山梨大学(医病)病棟Ⅱ新営その他工事

質疑に対する回答について

山梨大学(医病)病棟Ⅱ新営その他工事

4階伏図 1:150

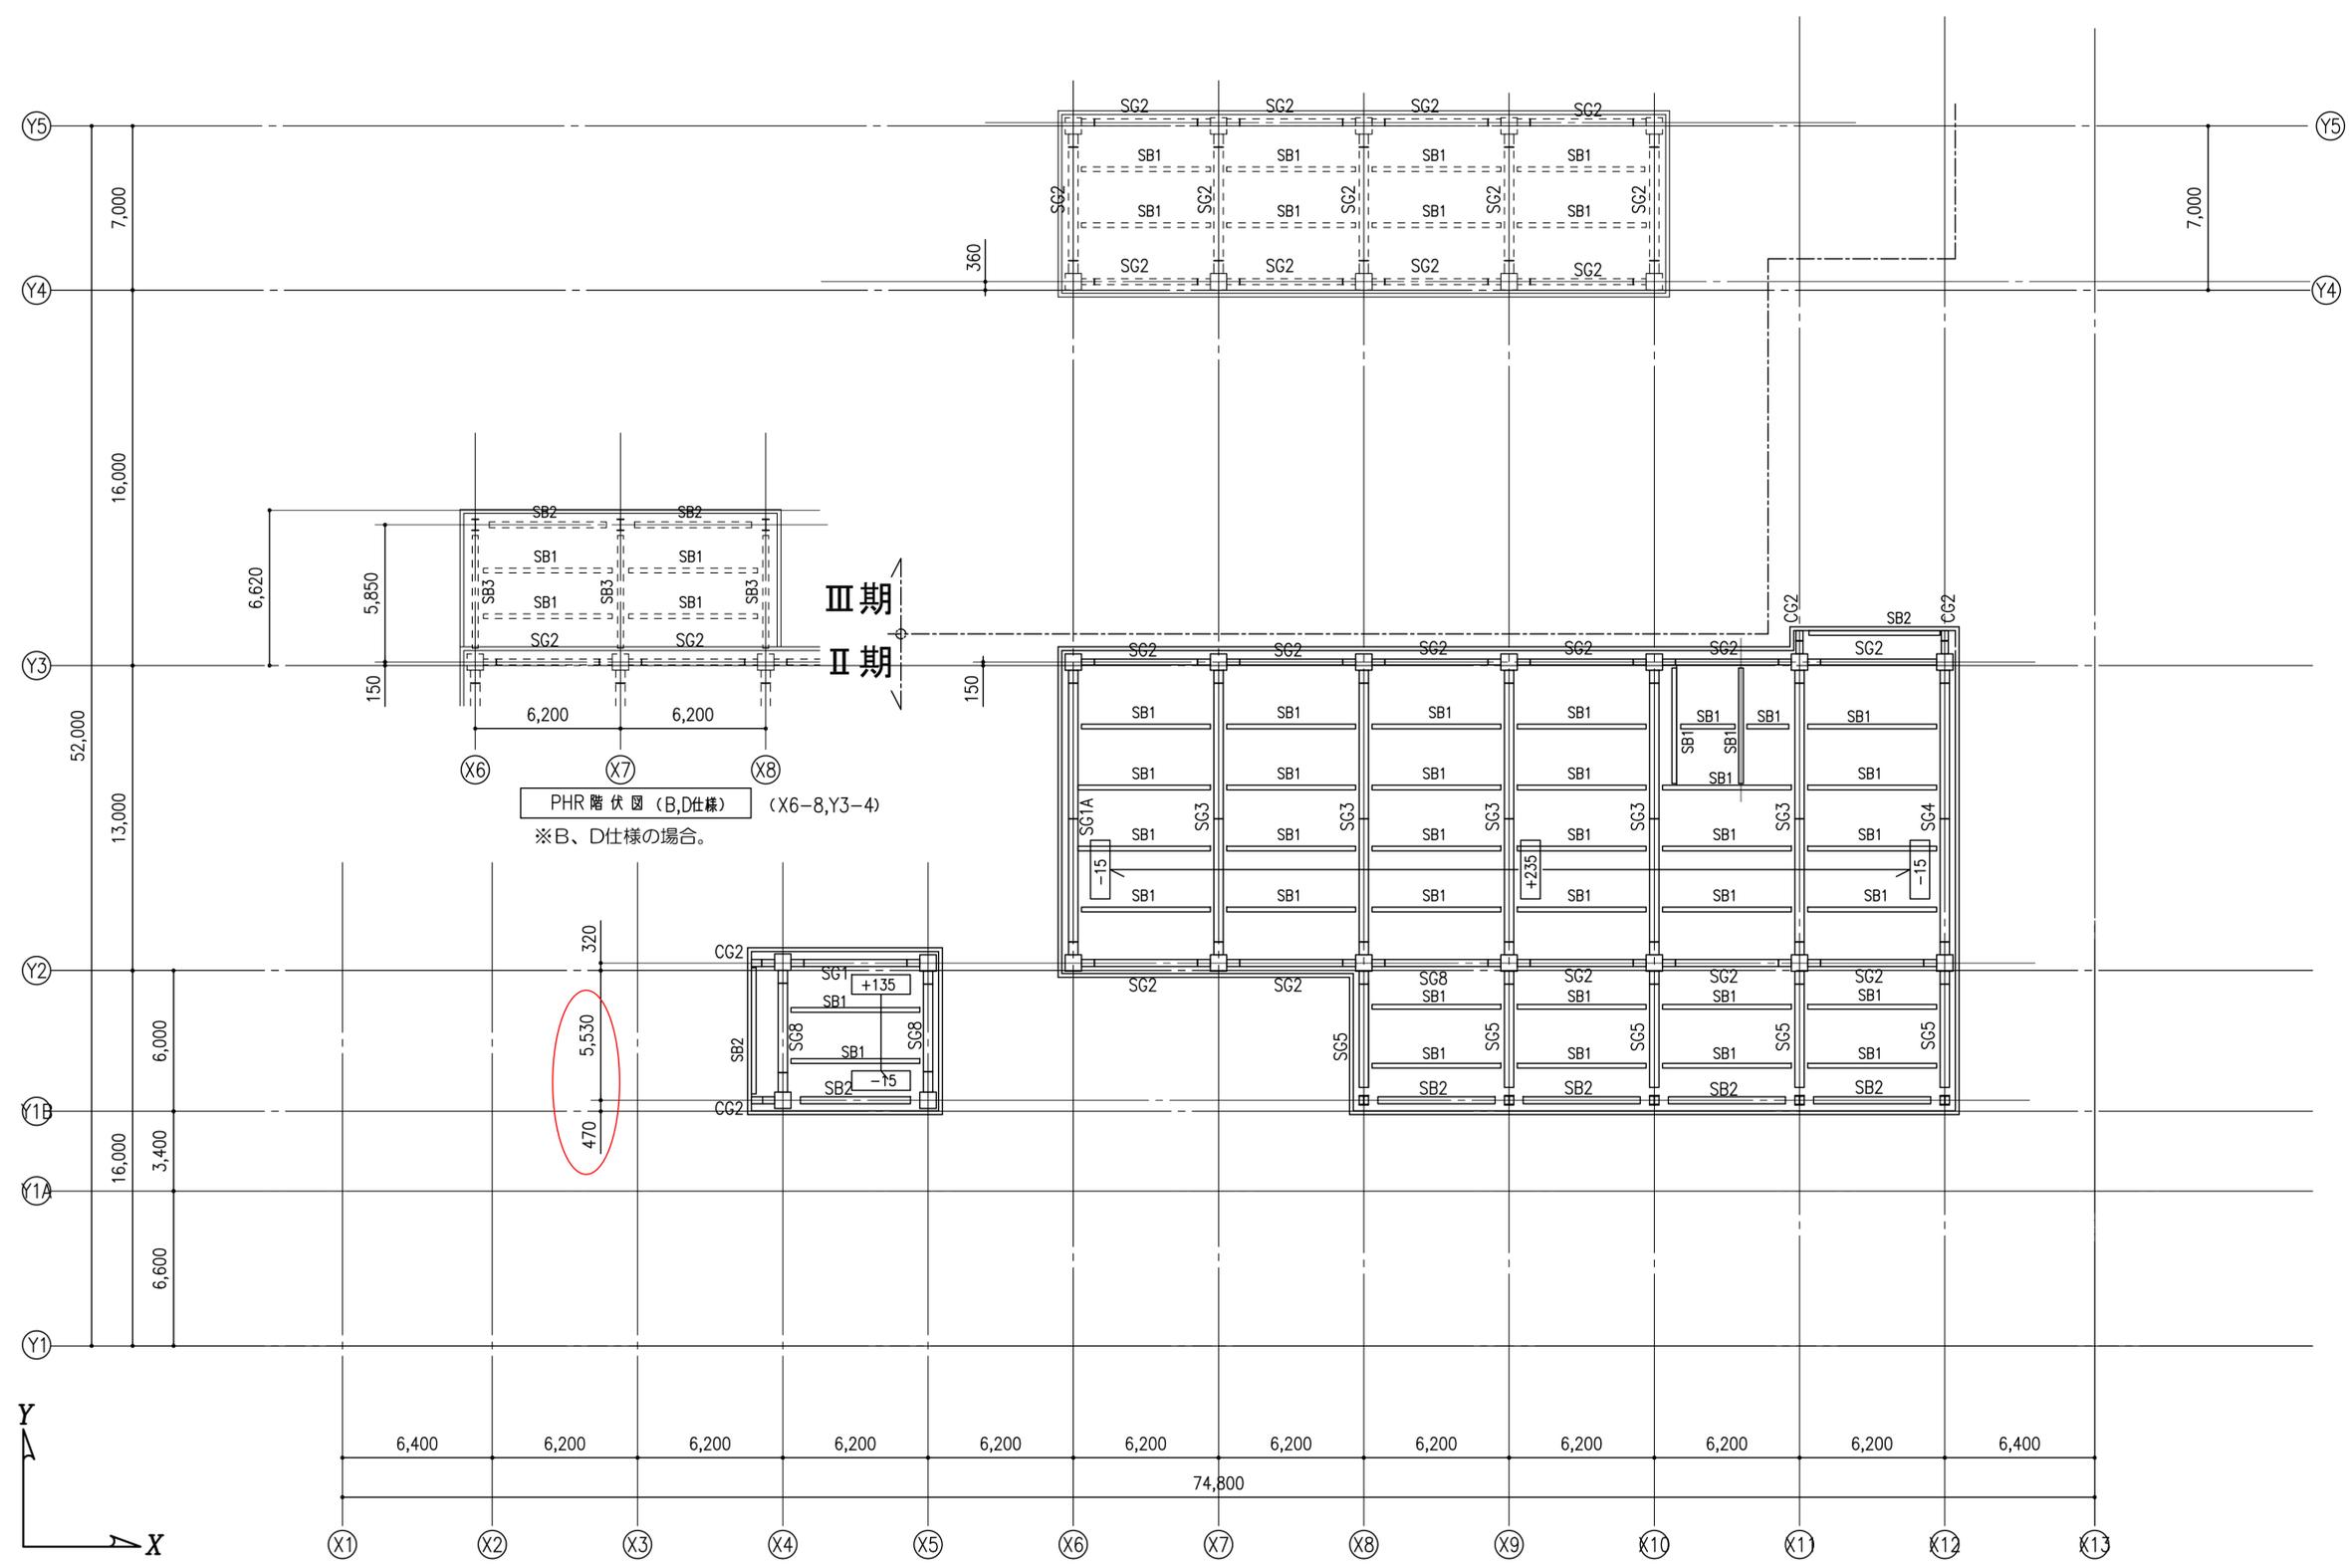
33	S-16~30	下記は伏図と軸組図に相違があります。下記のようにいたしますが宜しいでしょうか。御指示下さい。 4F/X13/Y1(X方向) 伏図: SG9……誤 軸組図: 無……正		宜しいです。 【添付図面2参照】
34	S-44	大梁リストにおいて、H型鋼で記載の部材で既製品サイズでないものはBH材に読み替えますが宜しいでしょうか。御指示下さい。 PHR/SG3: H650x350x16x32 PHR/SG4: H650x350x12x25 PHR/SG5: H650x350x16x32 3F・4F/SG8: H750x400x19x32		宜しいです。 (左記の質疑で3F・4F/SG8: H750x400x19x32記載は、2F・3F/SG8: H750x400x19x32の誤記と思われる) 【添付図面9参照】

鉄骨心伏図 1:150/75

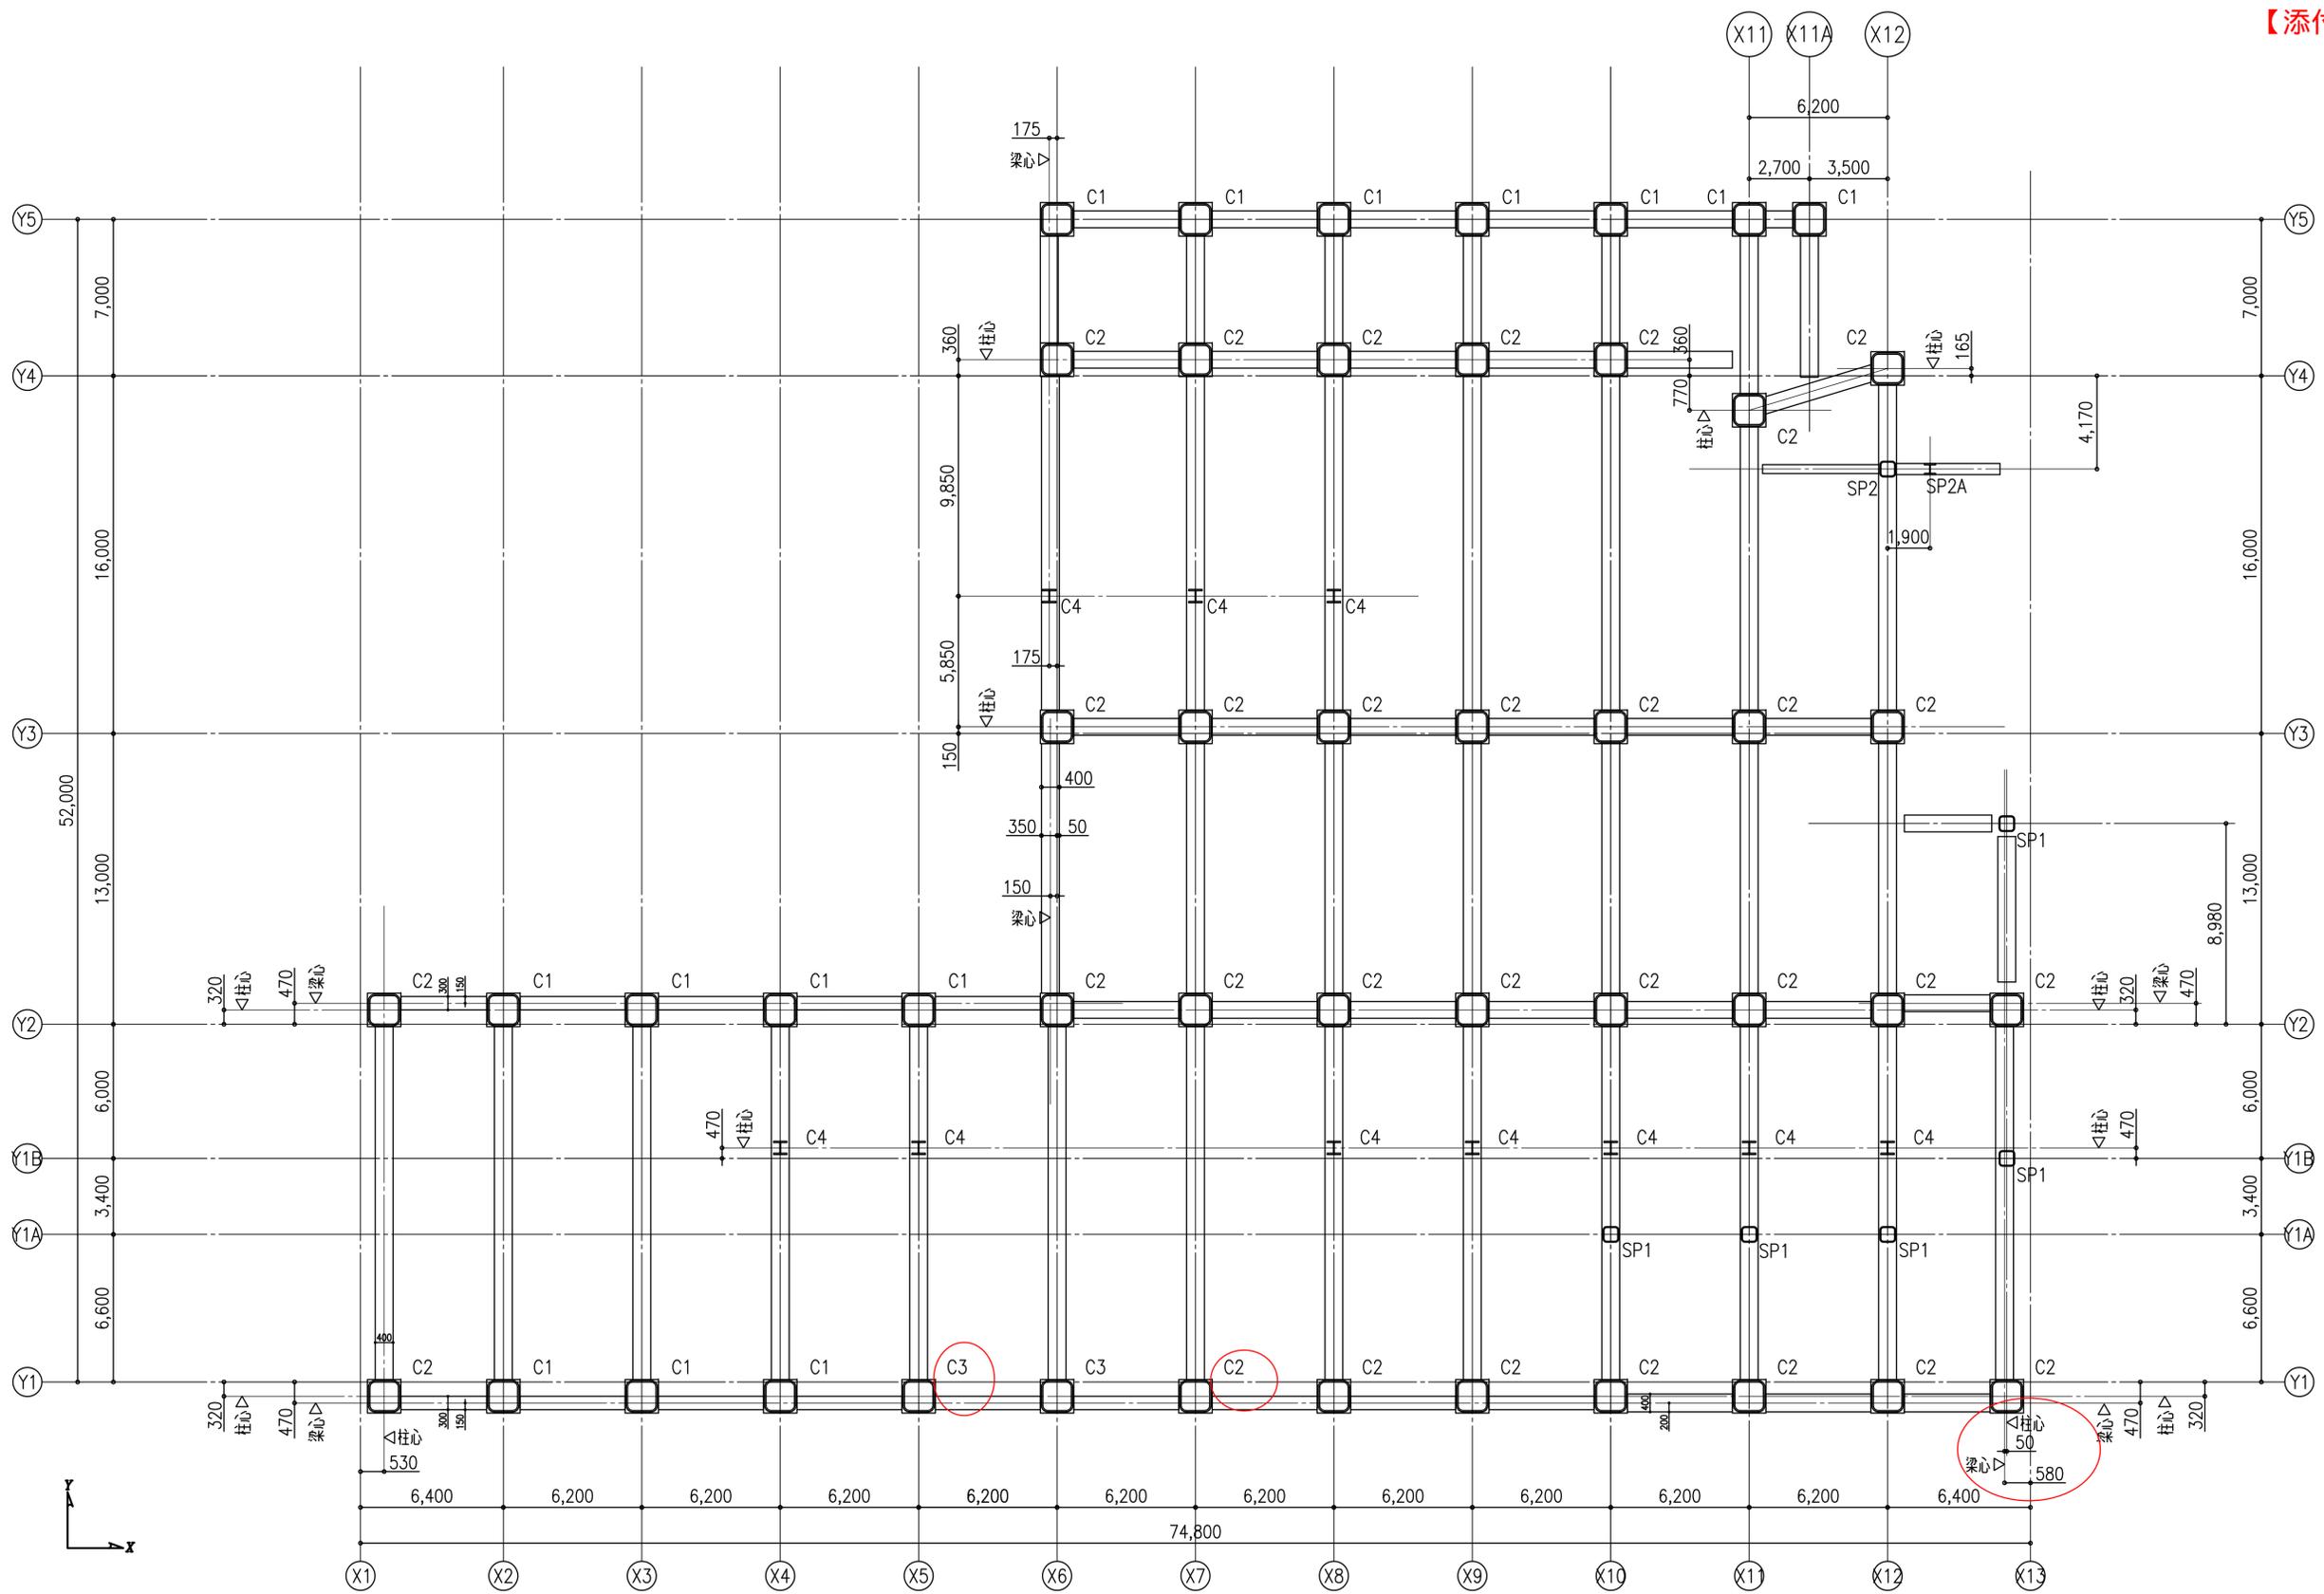
No	図面番号	質 疑 事 項	No	回 答
26	S-11	継手リストにおいて、該当しないサイズはSCSS又近似サイズ(BH材の場合)で計上いたしますが宜しいでしょうか。御指示下さい。		宜しいです。
27	S-11,46	小梁のピン接合は【A1タイプ】と考えて宜しいでしょうか。御指示下さい。		宜しいです。
28	S-31,16~30	柱芯が各図面で相違がございます。 下記のようにいたしますが宜しいでしょうか。御指示下さい。 鉄骨心図: X13/Y1(Y2)通り: C1(C2)……誤 伏図・軸組図: X13-530=柱芯……正 鉄骨心図: X13/Y4+165通り: C2……正 伏図: Y4+165……正 軸組図: Y4+400……誤 鉄骨心図: Y1B+470通り上: C4(全部)……正 PH伏図: Y1B+470……正 PHR伏図: Y1B-470……誤 軸組図: Y2-5530(=Y1B+470)……正		宜しいです。 【添付図面3、6、7参照】
29	S-18	4F伏図 X12^13/Y1に「SB9」の配置がございますが、リストに記載がございません。「SB10」と同断面と仮定いたしますが宜しいでしょうか。御指示下さい。		宜しいです。 【添付図面2参照】
30	S-18	4F伏図 X6^8/Y1Aに、スラブレベル「-115」の記載がございますが、X7、X8通りの大梁「SG5」に伏図、軸組図ともに梁天端レベル下がりの記載がございません。梁天端レベル下がりはないものと考えて宜しいでしょうか。御指示下さい。		宜しいです。 【添付図面2参照】
31	S-31,16~30	柱符号が図面により相違があります。 下記のようにいたしますが宜しいでしょうか。御指示下さい。 X5/Y1:鉄骨心図: C1……誤 伏図・軸組図: C3……正 X7/Y1:鉄骨心図: C3……誤 伏図・軸組図: C2……正		宜しいです。 【添付図面7参照】
32	S-16~30	下記は伏図に記載がありません。伏図を正とし未計上といたしますが宜しいでしょうか。御指示下さい。 Y3通り軸組図/PHRF/X6:CG9 Y3通り軸組図/3F^PHRF/X6:CG9 X13通り軸組図/PHRF/Y1:CG9A X13通り軸組図/PHRF/Y2:CG9		全て伏図を正とします。 【添付図面5参照】
